Onderzoek constructieve veiligheid schoolgebouwen
Parelburcht en Tweemaster-Kameleon te Oost-Souburg

Rapport 11968-R1-0

Bevindingen schoolgebouw De Parelburcht

Opdrachtgever: Gemeente Vlissingen

figuur 1 Detail UO80.H01 met staalkolom achter waterkerende dampopen laag (wkdo-laag).

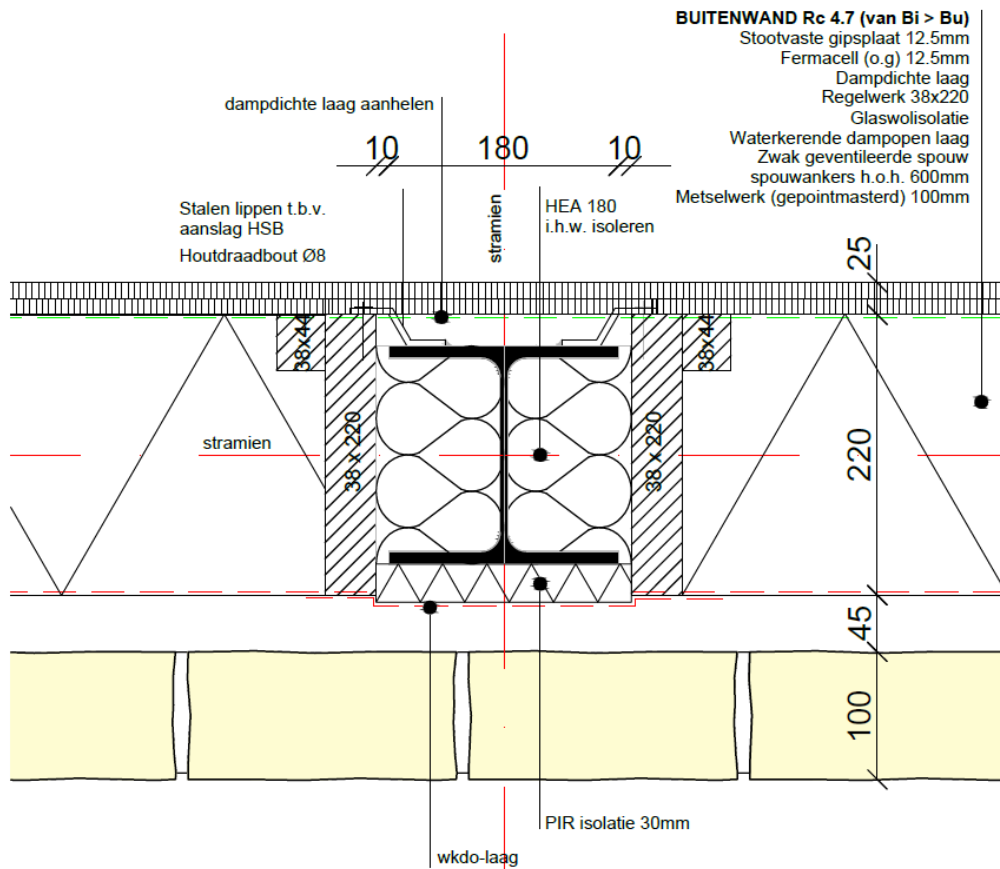
In de gevels van het schoolgebouw zijn stalen kolommen van de hoofddraagconstructie aanwezig. Deze kolommen bevinden zich achter de waterkerende dampopen laag, gezien vanaf de buitenzijde, en bevinden zich daarmee niet in het spouwmilieu. In figuur 1 is een typerend bouwkundig detail opgenomen, waarop dit is te zien. De hoofddraagconstructie bevindt zich dus niet in de spouw. Overigens zouden volgens het uitgangspuntenrapport van IMd ook geen extra maatregelen nodig zijn als de

kolommen zich wel in de spouw zouden bevinden, omdat vanwege de aanwezige stalen hoofd- en randliggers sprake is van een tweede draagweg bij uitval van een kolom.

figuur 2 Aansluiting tussen hellingbaan (rechts) en vloer/funderingsbalk fietsenkelder (links).

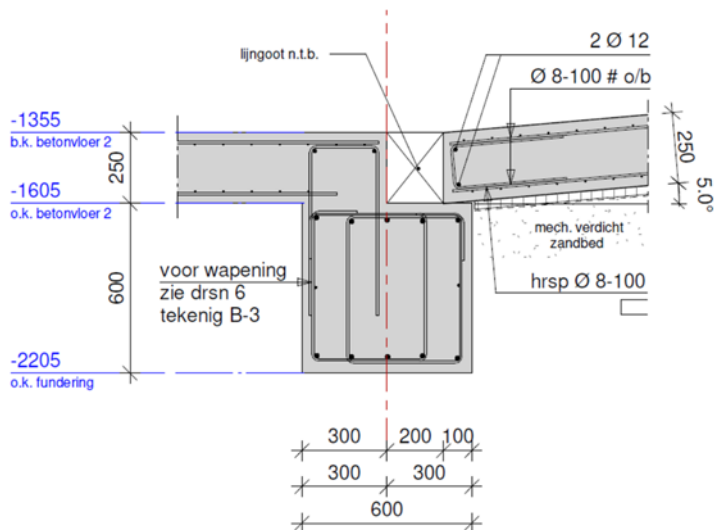
De hellingbaan is op staal gefundeerd en het schoolgebouw op palen. Het is niet uitgesloten dat de hellingbaan in de loop der tijd iets zakt als gevolg van zetting van de ondergrond. In het funderingsadvies is niets opgenomen over de fundering van de hellingbaan en het zettingsgedrag.

Verwacht wordt dat de zetting gering is, omdat nauwelijks zettingsgevoelige lagen in de ondergrond aanwezig zijn. Desalniettemin is enige zetting van de hellingbaan niet uitgesloten. Een zetting zal niet leiden tot een constructief onveilige situatie, omdat de hellingbaan niet vastzit aan de betonconstructie van het gebouw, maar alleen is opgelegd op een funderingsbalk, zie figuur 2. Wel kan de dilatatievoeg tussen de wand van de hellingbaan het gebouw wijder worden door zettingen van de hellingbaan, waardoor de dilatatievoeg zou kunnen gaan lekken. Aangezien het risico op zettingen erg beperkt is en een zetting van de hellingbaan geen invloed heeft op de constructieve veiligheid, worden aanpassingen c.q. maatregelen niet noodzakelijk geacht.

figuur 6 Aanzicht en dakplattegrond met aanduiding van omgewisselde en ontbrekende noodafvoeren.

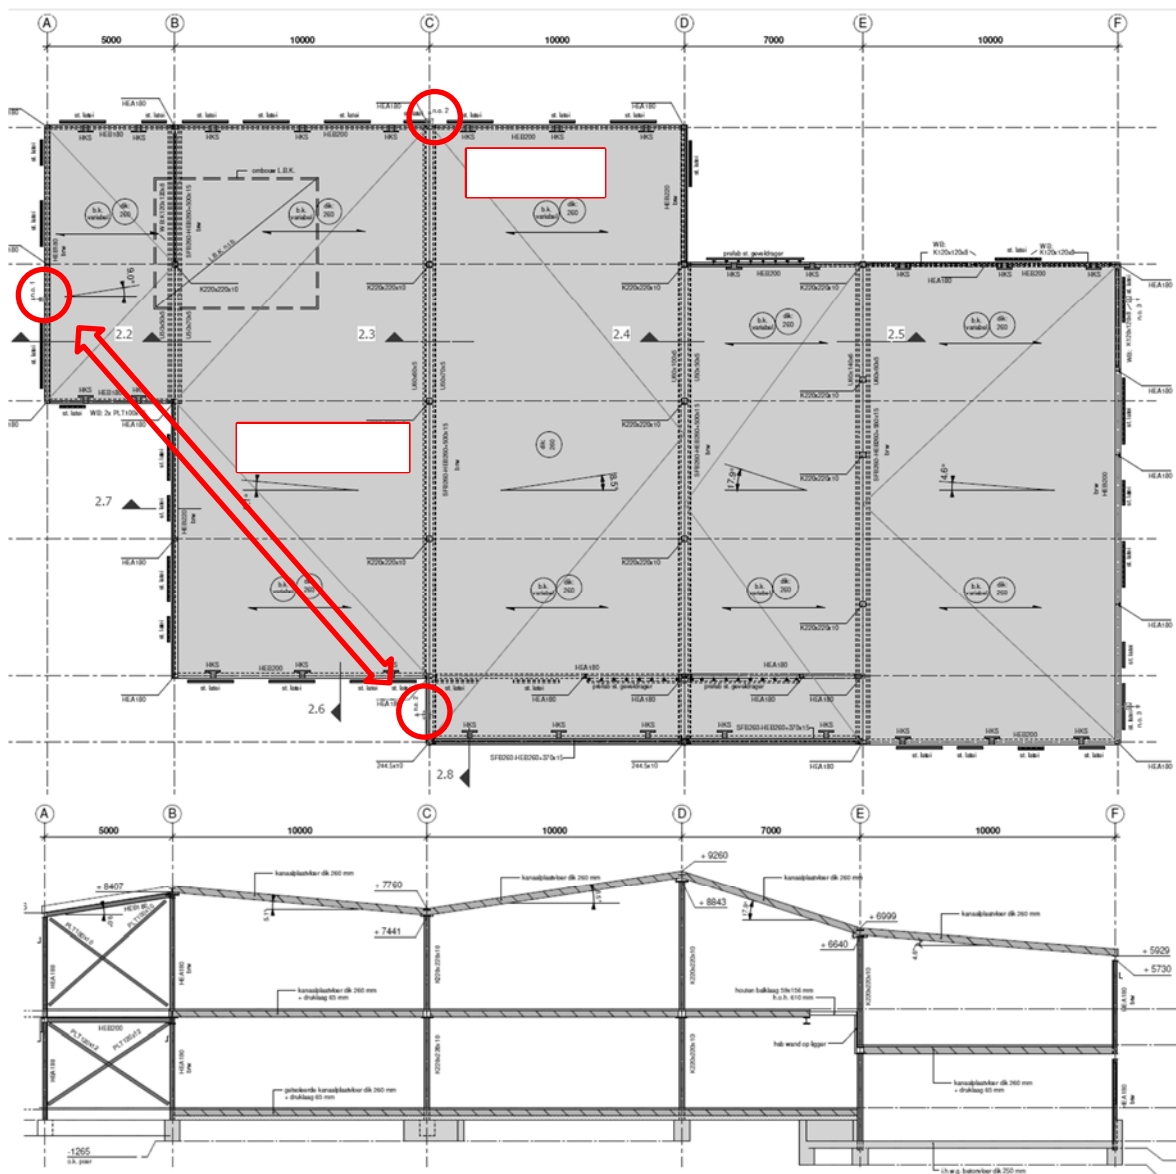
Bij het locatiebezoek zijn de afmetingen en de drempelhoogte van de noodafvoeren bepaald. Uit vergelijking met de dakplattegrond volgt dat een noodafvoer ontbreekt en dat twee noodafvoeren qua afmetingen zijn omgewisseld, zie figuur 6. De overige noodafvoeren komen overeen met het ontwerp.

De omwisseling van twee noodafvoeren en het ontbreken van een noodafvoer heeft gevolgen voor de afvoercapaciteit van het noodafvoersysteem in het afvoergebied tussen de assen B en D. In bijlage D is door Hageman nagegaan of de afvoercapaciteit ondanks de afwijkingen nog voldoende is. Daaruit volgt dat de capaciteit van de dakvloer voldoende is om het water over de dakrand heen te kunnen laten stromen. De dakrand werkt in dat geval als noodafvoer. Vanuit het oogpunt van constructieve veiligheid is het daarom niet noodzakelijk om de noodafvoeren alsnog conform ontwerp aan te brengen.

Opwaartse belasting door grondwater

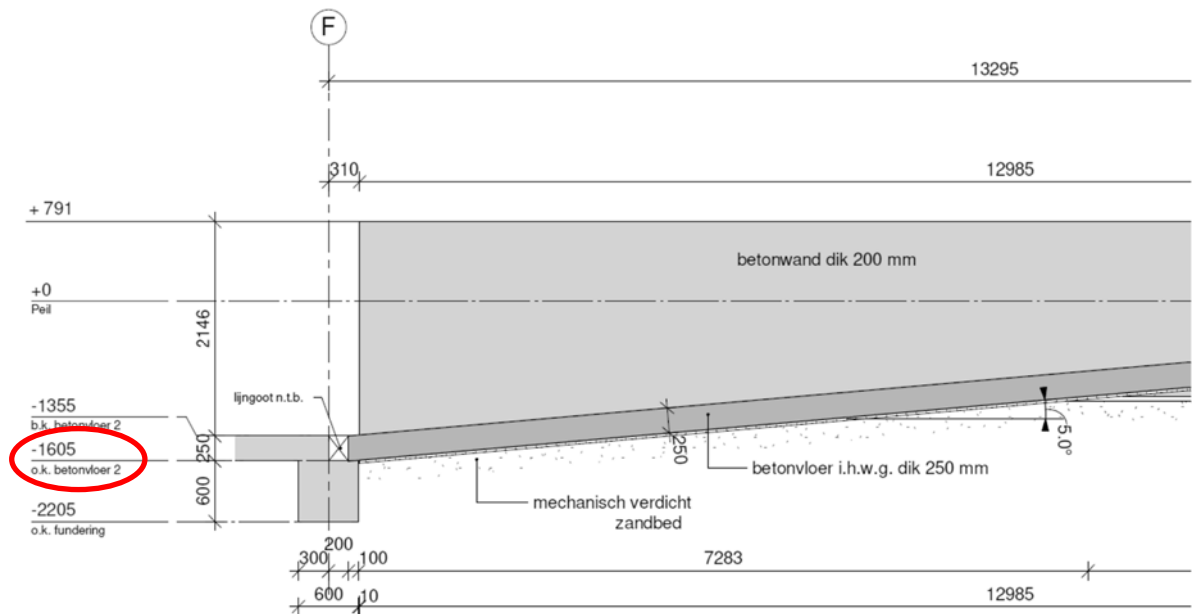
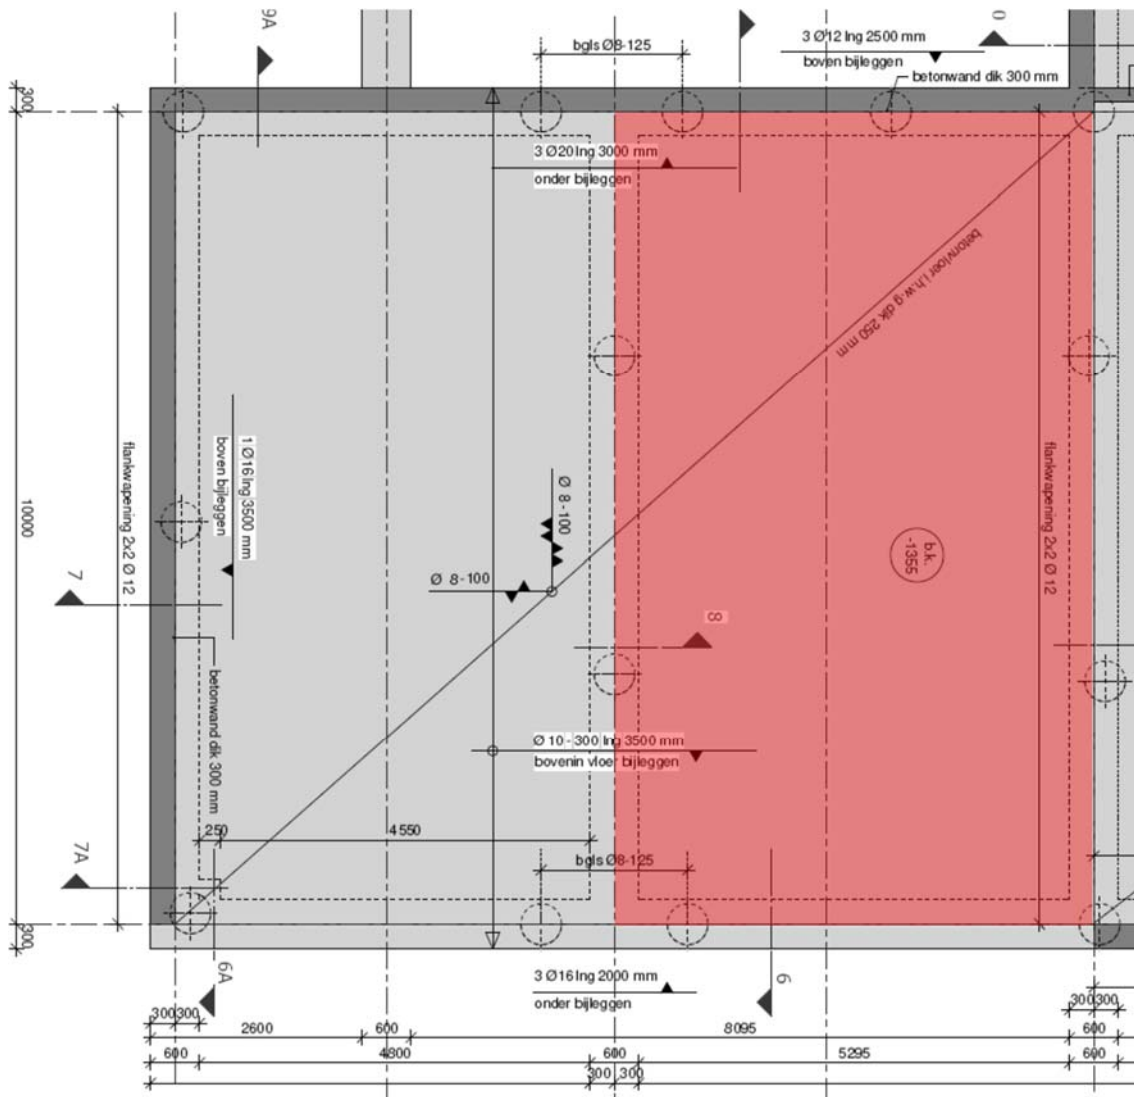
bouwpeil	+1360 mm NAP
onderzijde keldervloer	-1605 mm t.o.v. bouwpeil = -245 mm NAP (zie onderstaande figuur)
grondwaterstand extreem	+690 mm NAP
opwaartse waterdruk	$p_Q = h_{\text{water}} \gamma_{\text{water}} = (0,690 + 0,245) \cdot 10,0 = 9,35 \text{ kN/m}^2$

Afmetingen van het maatgevende vloerveld (zie onderstaande figuur rechterveld)

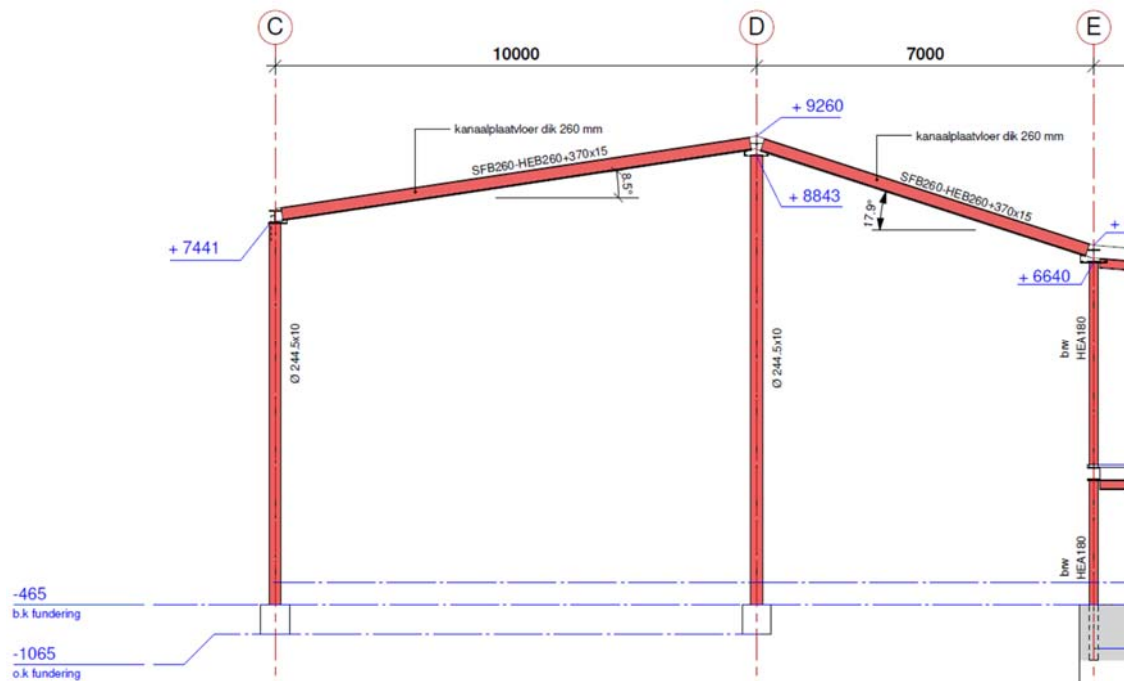
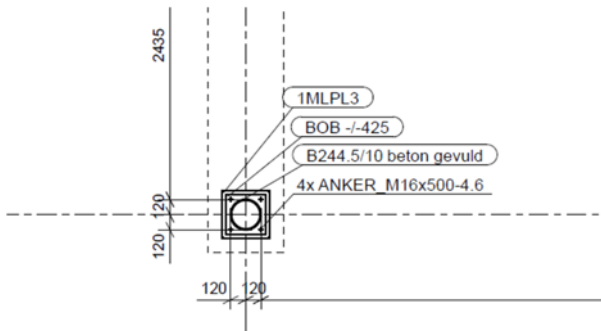
maatgevende aanrijdbelasting $F_{Ed} = 0,61 \cdot 100 = 61 \text{ kN}$

horizontaalkracht	$H_{Ed} = F_{Ed} (L-a)/L = 61 \cdot (9,3-1,0)/9,3 = 54,4 \text{ kN}$
afschuifracht per anker	$V_{Ed} = H_{Ed}/4 = 13,6 \text{ kN}$
capaciteit M16, 4.6	$V_{Rd} = 30,1 \text{ kN}$
toetsing	$V_{Ed} = 13,6 \text{ kN} < V_{Rd} = 30,1 \text{ kN}$ voldoet

Beoordeling belasting door regenwater tussen assen B en D

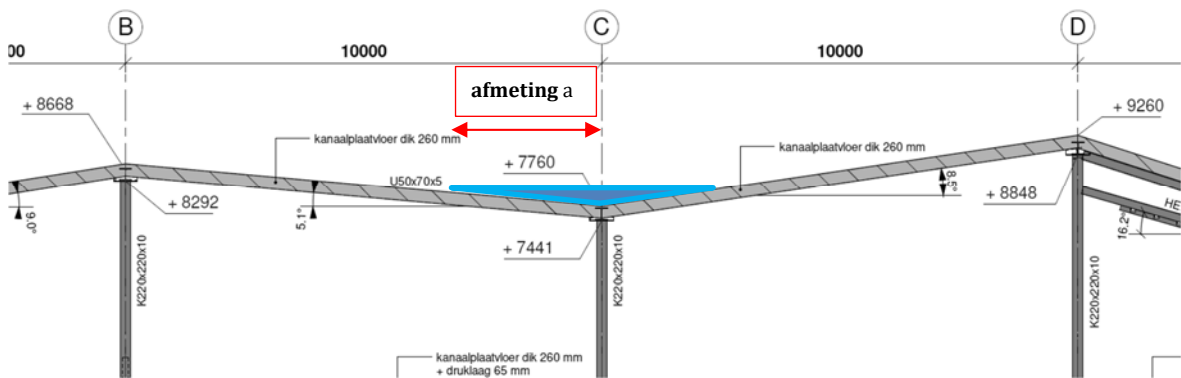
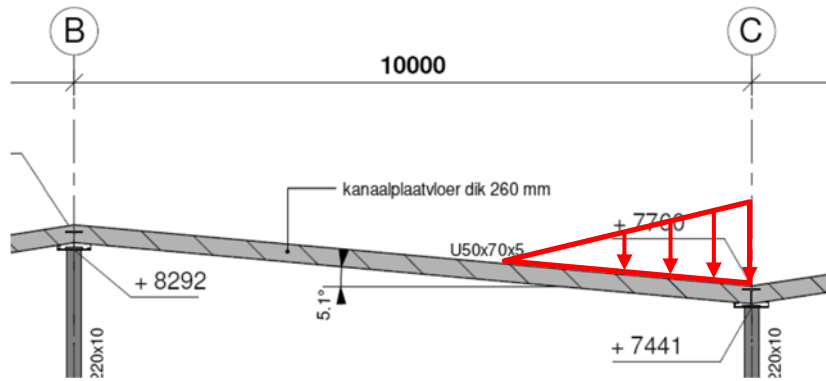
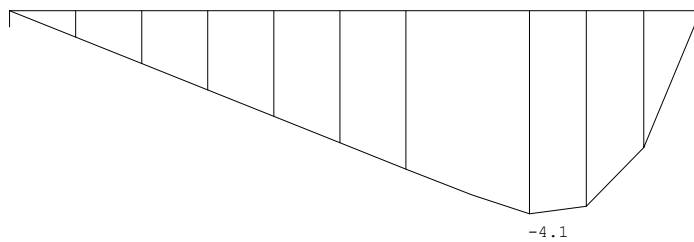
Er is nagegaan of de belasting door regenwater grotere krachten in de dakvloer geeft dan de belasting van 1,0 kN/m², waarop de dakvloer is ontworpen. Daarbij is verondersteld dat de dakrand als noodafvoer functioneert en geen noodafvoeren in de dakrand aanwezig zijn. In de praktijk is een noodafvoer aan de voorzijde van het pand aanwezig, zie de onderstaande figuur links, maar deze afvoer is niet meegenomen in de beschouwing. De dakrandhoogte is circa 22 cm, zie de onderstaande figuur rechts.

$$p_w = h_w \gamma_{\text{water}} = 0,30 \cdot 10,0 = 3,0 \text{ kN/m}^2$$
